東京都景観審議会計画部会意見

案件名 : (仮称) 新橋一丁目ビル新築工事
計画部会開催日 : 平成28年3月29日
都市開発諸制度の種類 : 総合設計 (想定)

事業者の対応（【仮称】新橋一丁目ビル新築工事）

○建築物のデザイン協議事項（【仮称】新橋一丁目ビル新築工事）

資料 -01 北側外装の変更

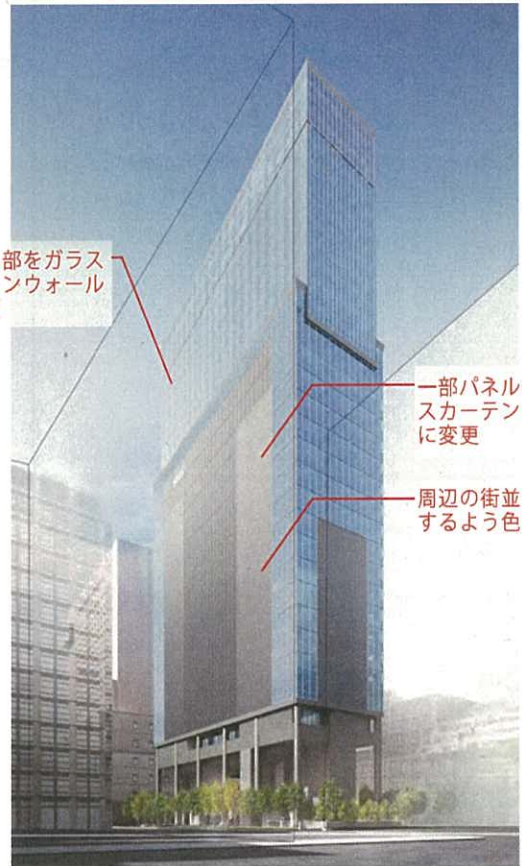
- 1 日比谷側から見た高層部は、コア側が視認されることになるが、首都の風格に相応しい質の高いデザインとなるよう、部材の特性も考慮の上、より周辺と調和したデザイン・色彩となるよう、夜景も含め、検討されたい。
- 2 本計画地は、旧江戸城外濠に位置することから、将来的な周辺との連携も見据え、その歴史性をふまえた空間が形成されるよう、外構デザインを検討されたい。
- 3 大きな部材で構成されているピロティ周りについては、特徴的な大空間となることから、その空間デザインの重要性を十分にふまえ、周辺の街並みとの連

計画部会の意見を踏まえた都の見解	事業者側の対応
<p>以下の、遠景～中景に関わる事柄についてご対応をお願いします。</p> <p>1 日比谷側から見た高層部は、コア側が視認されることになるが、首都の風格に相応しい質の高いデザインとなるよう、部材の特性も考慮の上、より周辺と調和したデザイン・色彩となるよう、夜景も含め、検討されたい。</p> <p>2 本計画地は、旧江戸城外濠に位置することから、将来的な周辺との連携も見据え、その歴史性をふまえた空間が形成されるよう、外構デザインを検討されたい。</p>	<p>1 日比谷側からの景観が首都の風格に相応しい質の高いデザインとなるよう以下の通り建築計画を変更します。</p> <p>①原案に対しパネル部を縮小し、より整形でシンプルなデザインとすることにより、周辺の建物デザインとの調和に配慮します。 [資料-01 参照]</p> <p>②周辺の街並みと調和するよう、より温かみを感じられる色調を検討します。 [資料-01 参照]</p> <p>③周辺建物の夜景は、華美なライトアップではなく、執務空間などの明かりにより夜景を形成しています。計画建物も華美なライトアップをせず、周辺の夜景と調和するよう検討します。</p> <p>2 旧江戸城外濠の埋立て地としての歴史性をふまえた空間となるよう以下の通り建築計画を変更します。</p> <p>①濠の「抜けた」空間構成を意識し、ピロティの抜け感を強調するように、植栽の配置を検討します。[資料-03 参照]</p> <p>②周辺の街路樹等とのみどりの連続性に配慮し、タブノキ等の在来種の樹種など、風土を感じる植栽計画を検討します。</p>

資料 -02 ピロティ形状の変更

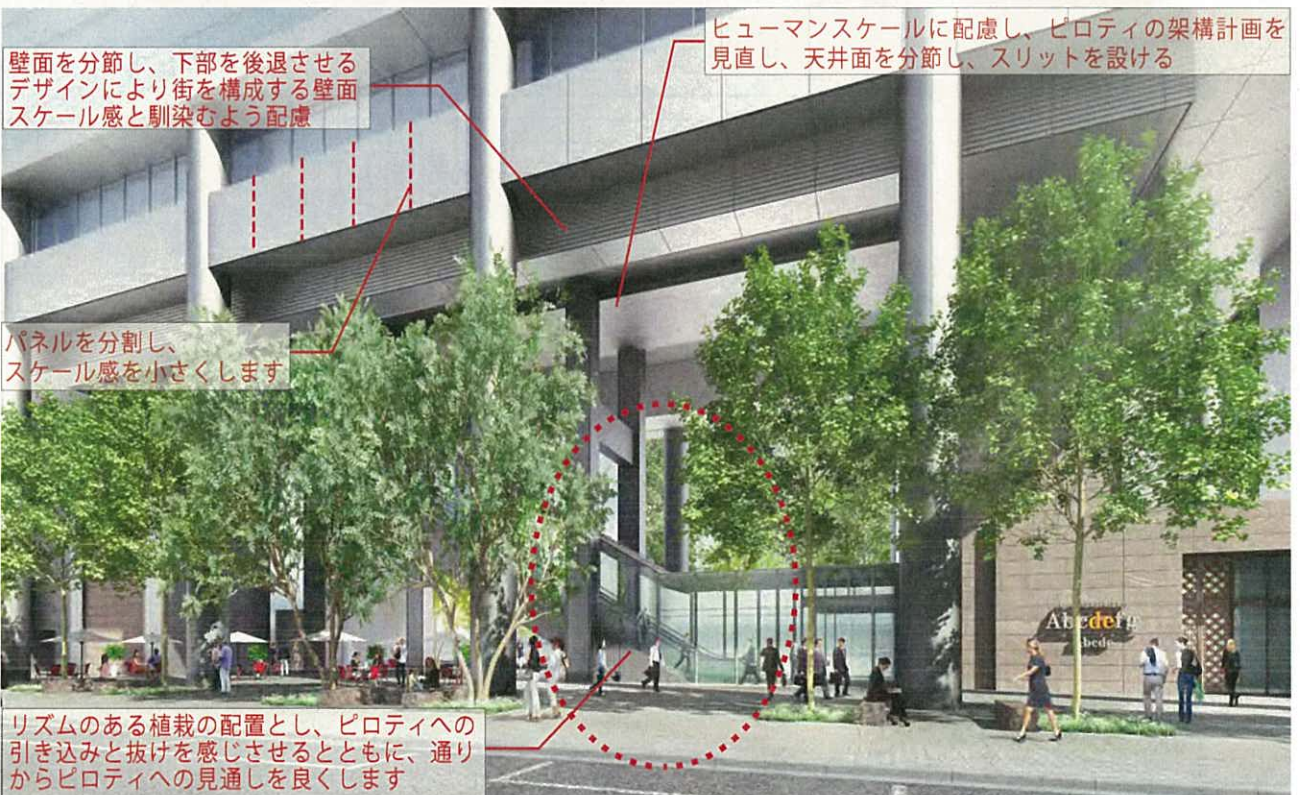
3 大きな部材で構成されているピロティ周りについては、特徴的な大空間となることから、その空間デザインの重要性を十分にふまえ、周辺の街並みとの連続性に配慮し、ヒューマンスケールと調和した空間となるよう、舗装や外構も含めて、建築デザインや素材等をより慎重に検討されたい。

3 ピロティの大空間を周辺の街並みとの連続性に配慮し、ヒューマンスケールと調和した空間となるよう以下の通り建築計画を変更します。

①ピロティの架構計画を見直すことにより、通りに面するピロティの側面部と天井部の一体的な大きな面を分節します。これにより、街を構成する周辺壁面のスケール感と馴染むよう配慮します。また、街並みと調和するよう素材や色彩等を検討します。〔資料-02 参照〕

②ピロティに面する植栽の配置について、リズムある植栽の配置に変更することにより、ピロティの内部への見通しや引き込みが良くなり、周辺地域との連続性に配慮したスケール感となるよう検討します。〔資料-02、資料-03 参照〕

資料-03 外構計画の変更

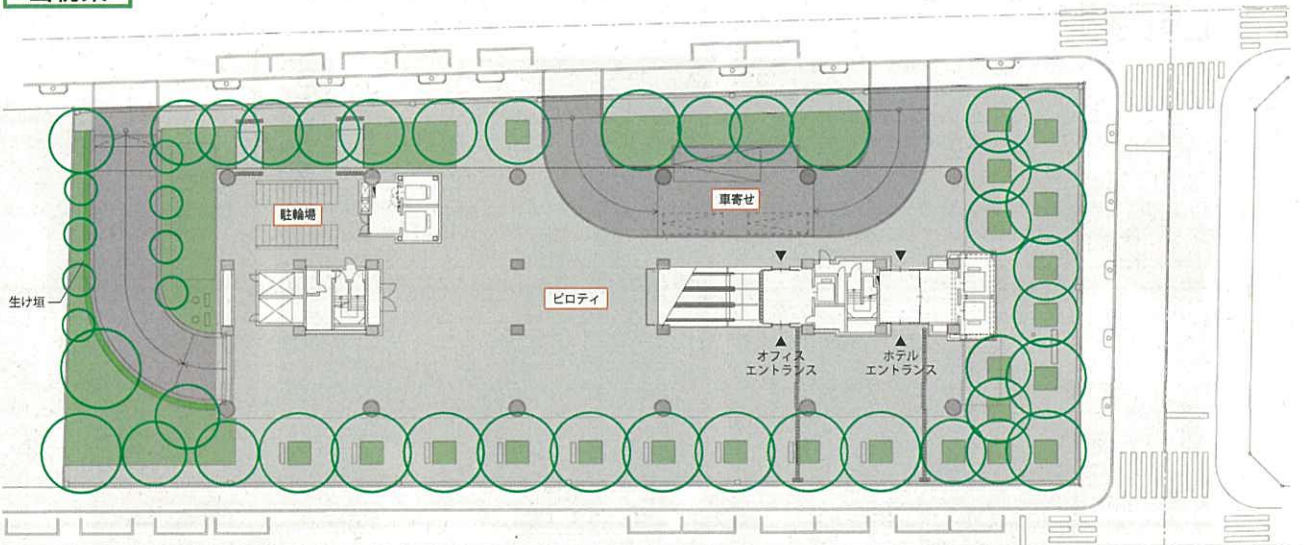
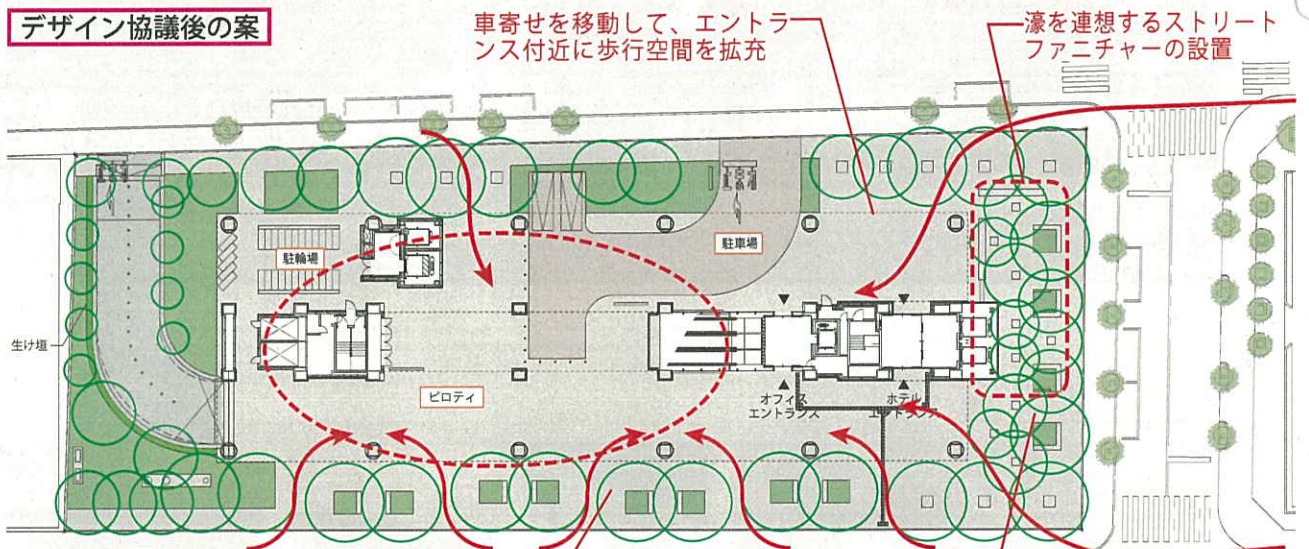
4 ピロティ及び建物周りの空間について、周辺との緑のネットワークに配慮しつつ、人々の交流や賑わい形成等が図られ、公共性の高い空間となるよう、マネジメントも含め、検討されたい。

<p>5 レンガ通り沿いの空間構成について、快適な歩行者空間が形成されるよう、エレベーターシャフト周りのデザインも含めて、検討されたい。</p>	<p>④ピロティ空間は、周辺地域の交流や賑わい形成の活用を促すよう、マネジメントを含めて検討します。</p> <p>5 レンガ通り沿いについて、快適な歩行空間が形成されるよう以下の通り建築計画を変更します。</p> <p>①低木・地被等による植栽部を舗装材に変更しつつ、歩行の障害とならない高木等により質の高い緑化空間とし、緑豊かで快適な歩行空間を検討します。〔資料-03 参照〕</p> <p>②車寄せの位置を移動し、エレベーターシャフトを縮小することにより、利用者の多いエントランス付近の歩行空間を拡張します。〔資料-03 参照〕</p>
--	---

③計画地内に外濠を連想するようなストリートファニチャーの設置など、歴史性を感じる空間を検討します。〔資料-03 参照〕

①周辺ビルのオープンスペースとの連続性に配慮し、計画地東側の広場状空地に憩いの空間を計画します。憩いの空間は、樹木とベンチによりゾーニングすることにより、通りからの見通しも良く、公共性の高い空間とします。

②3-②によりピロティに面する植栽をリズムある植栽の配置に変更することにより、ピロティの内部への見通しや引き込みが良くなり、公開空地とピロティを一体的なデザインとすることにより公共性の高い空間とします。〔資料-03 参照〕

植栽位置の変更により、通りからの見通しを良くし、ピロティへの引き込みを意識することにより公共性の高い空間とする

コミュニティ道路に面して憩いの広場と快適な歩行空間を計画

高さの低いベンチ等によるゾーニングにより、公共性の高い空間とし、緑量感のある歩行空間を確保します。濠を連想させるストリートファニチャーを設置し、外濠の歴史性を感じる空間とします
